改善箇所説明図

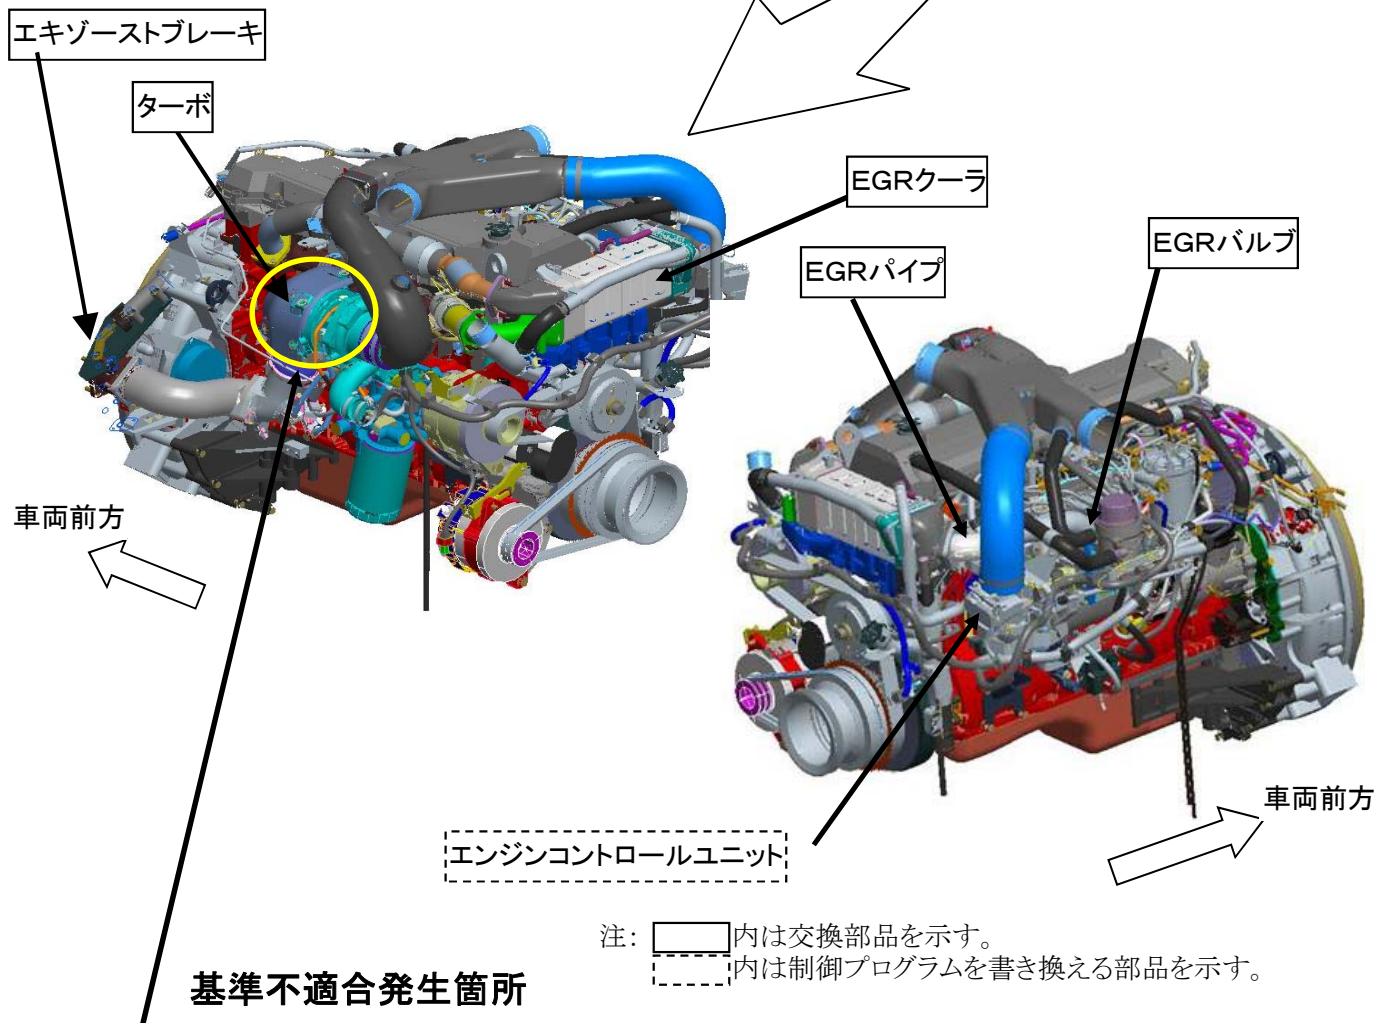
基準不適合発生箇所

大型路線バスにおいて、エンジンの制御プログラムが不適切なため、停車中のDPR(排出ガス浄化装置)の自動再生時のポスト噴射による燃料がEGR回路に回り込み、排気ガス再循環(EGR)クーラで冷却され、カーボンデポジットが生成、堆積することでEGRクーラが閉塞するものがある。そのため、そのまま使用を続けると、ターボのタービン翼が欠損し、エンジンチェックランプが点灯するとともに出力不足になり、円滑な走行が出来なくなるおそれがある。

改善の内容

全車両、エンジンの制御プログラムを書き換えるとともに、エキゾーストブレーキを対策品に交換、EGRクーラ、EGRバルブ、ターボ、EGRパイプを新品に交換する。

識別 : 改善済車両にはネームプレートに黄色ペイントを塗布する。
